Keuringsverslag van een elektrische laagspanning- en zeer lage spanningsinstallatie

NIET CONFORM

Straatnaam Ninoofsesteenweg
Huisnummer 409
Busnummer
Postcode 1500
Gemeente HALLE
Land België

Controlebezoek van een oude huishoudelijke elektrische installatie van een wooneenheid bij verkoop op vraag van de verkoper volgens (KB 08/09/2019) - AREI Boek 1- 8.4.2. en 8.2.1. en 4.2.4.3.

Afbeelding schakel- en verdeelbord:

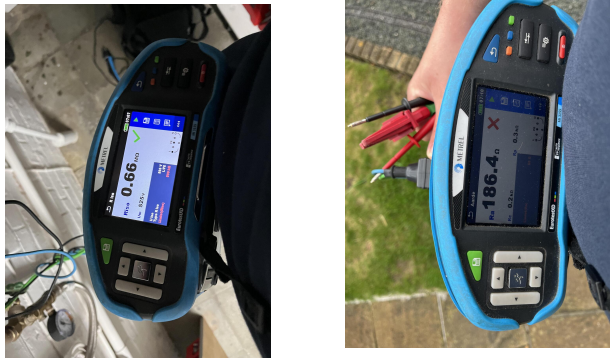
- I2.03 De continuïteit van equipotentiaalverbindingen en/of beschermingsgeleiders zijn niet gewaarborgd. (Boek 1 Onderafdeling 5.3.5.3.G. en 5.4.3.5)
- I2.05 De spreidingsweerstand is groter dan 100 ohm. (Boek 1 Onderafdeling 4.2.3.2.)

- I5.01 De aanduiding van de stroomkringen en/of apparatuur, aansluitklemmen, enz dient aangebracht of vervuldigd te worden. (Boek 1 Onderafdeling 3.1.3.1. en 3.1.3.3.A. en 5.1.6.1)

- I5.03 Het verdeelbord is niet makkelijk toegankelijk. (Boek 1 Onderafdeling 5.3.5.1.C.)
- I6.03 De nominale stroomsterkte van de algemene en/of bijkomende differentieelschakelaar dient aangepast te zijn aan de overstroombeveiliging. (Boek 1 Afdeling 4.4.1.)

- I6.06 De differentieelstroombeschermingsinrichtingen die worden geplaatst in huishoudelijke installaties zijn ten minste van het type A. Een differentieelstroombeschermingsinrichtingen van het type AC is niet toegelaten. (Boek 1 Onderafdeling 5.3.5.3.)

- I8.13 Het gebruik van kabels van het type VTLmb, LMVVR, COAX, VVT is verboden. (Boek 1 Onderafdeling 5.2.1.2.)
- I8.15 Het gebruik van verdeelstekkers is enkel toegelaten bij aansluiting van snoeren op de vaste installatie, vaste aansluiting is dus verboden. (Boek 1 Onderafdeling 5.2.6.2.)

- I9.02 Loshangende schakelaars, contactdozen en/of aftakdozen dienen degelijk bevestigd te worden. (Boek 1 Afdeling 1.4.1. & 1.4.2)
- I9.07 Niet alle contactdozen op LS zijn kinderveilig conform NBN C 61-112-1:2017. (Boek 1 Onderafdeling 1.4.2.3. en 5.3.5.2.)

- I9.13 Elektrisch materieel zonder bodem mag niet rechtstreeks op brandbaar materiaal geplaatst worden. (Boek 1 Onderafdeling 5.1.1.2.)

I9.14 Contactdozen met randaarding zijn niet toegelaten in deze installatie. Wegens niet conform NBN C 61-112-1:2017. (Boek 1 Onderafdeling 5.3.5.2.)

N22 De elektrische installatie is grondig na te zien en conform te maken volgens de voorschriften van het AREI boek 1.
